提出団体：とめよう！東海第二原発首都圏連絡会

〈はじめに〉 院内ヒアリングでの質問とご回答について

質問書Ⅰ（審査編）

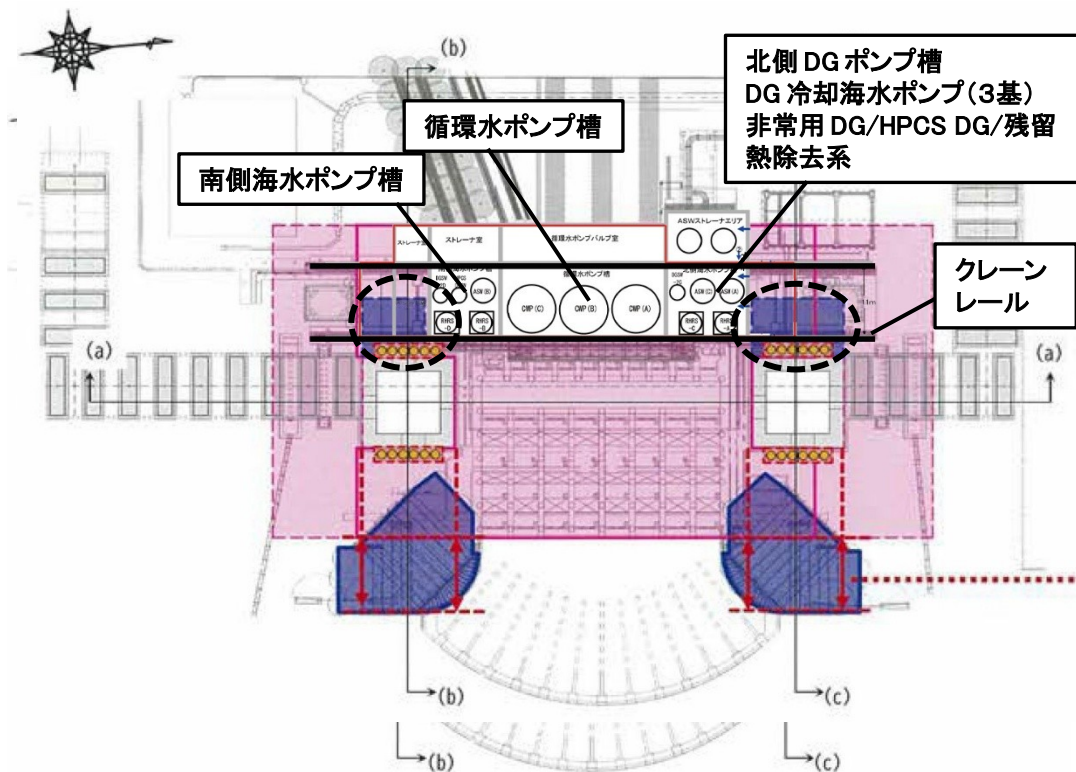
既工認のＲＣ基礎断面（地中連続壁・中実部一体化）の15.5m角は、中実部のみでは10.7m角となります（深さは変わらない）。その結果、基礎の強度は、軸曲げ（圧縮・引張）強度、せん断強度は1/2に低下。曲げモーメント抵抗力は1/3、曲げ剛性は1/4に低下すると考えられます。

前提問題として、「剛性と耐力」について市民にわかりやすく説明して頂くとともに、既工認（地中連続壁・中実部一体化）での剛性・耐力と、中実部のみとなった場合の剛性・耐力について、各部材の曲げ、せん断、支持力、曲げモーメント、曲げ剛性についての発生値・許容値・照査値の比較を一覧で示してください。
